ს ა ე ქ ს პ ე რ ტ ო დ ა ს კ ვ ნ ა

ქ. თბილისში, ქუჩა მთავარანგელოზი, N24/7;
გურჯაანის ჩიხი/მახათის ქუჩა N5/5
(01.17.01.047.030) დაპროექტებული მრავალბინიანი საცხოვრებელი სახლის შენობის არქიტექტურული პროექტის „ტექნიკური რეგლამენტის – შენობა-ნაგებობის უსაფრთხოების წესების დამტკიცების თაობაზე“ საქართველოს მთავრობის 2016 წლის 28 იანვრის №41 და 2017 წლის 20 ნოემბრის № 498 დადგენილებების მოთხოვნებთან შესაბამისობის დადგენის მიზნით

ექსპერტი: ვასილ ტატიაშვილი

ნახაზი:
ა ტიპის ბინა

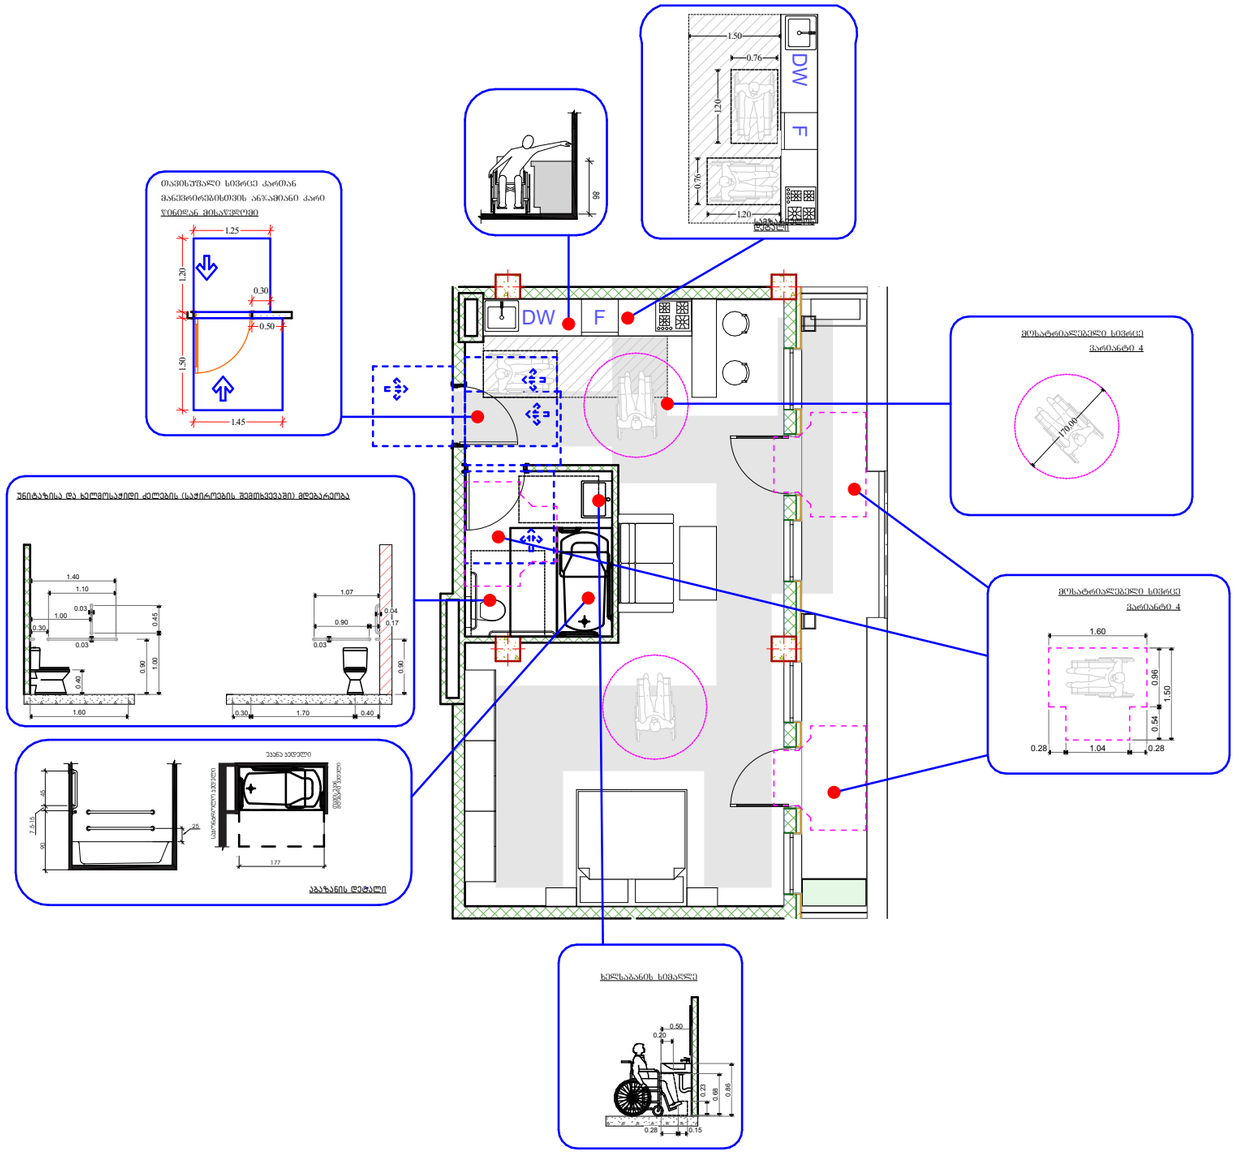
<u>„ა“ ტიპის საცხოვრებელი ერთეული:</u>

- „ა“ ტიპის საცხოვრებელი ერთეულის მთავარი შეესასვლელი არ არის საძინებელი ოთახი, თანახმად 1103.2 ქვეთავისა.
- ყველა სივრცესა და ელემენტს, რომლებიც ერთეულის ნაწილია, აკავშირებს ერთი მისაწვდომი სვლაგეზი. მისაწვდომი სვლაგეზი ემთხვევა მთავარ მიმოსვლის ბილიკს. ყოველივე აღნიშნული შეესაბამება 1103.3.1 ქვეთავს.

- ყველა ოთახში, რომელსაც მისაწვდომი სვლაგეზი ემსახურება, უზრუნველყოფილია ეტლის მოსატრიალებელი სივრცე. თანახმად 1103.3.2 ქვეთავისა.
- მისაწვდომი სვლაგეზის კომპონენტად განსაზღვრულია სავალი ზედაპირი, რომელიც არ არის 1:20-ზე მეტად დახრილი, თანახმად 1103.3.3 ქვეთავისა.

- სავალი ზედაპირები, რომლებიც მისაწვდომი სვლაგეზის ნაწილია, შეესაბამება 403-ე ქვეთავს.
- ერთეულის მთავარი შესასვლელის კარი და ყველა სხვა გზა-კარი, რომელშიც დამკავებელმა უნდა გაიაროს, შეესაბამება 404 ქვეთავს.

- ზღურბლები შეესაბამება 303-ე ქვეთავს.
- სარეცხი მანქანა შეესაბამება 611-ე ქვეთავს.
- ერთეულში მოწყობილია ორი ტუალეტი და მათგან ერთი ტუალეტი აკმაყოფილებს 1103.11.2 ქვეთავის მოთხოვნებს, კერძოდ:
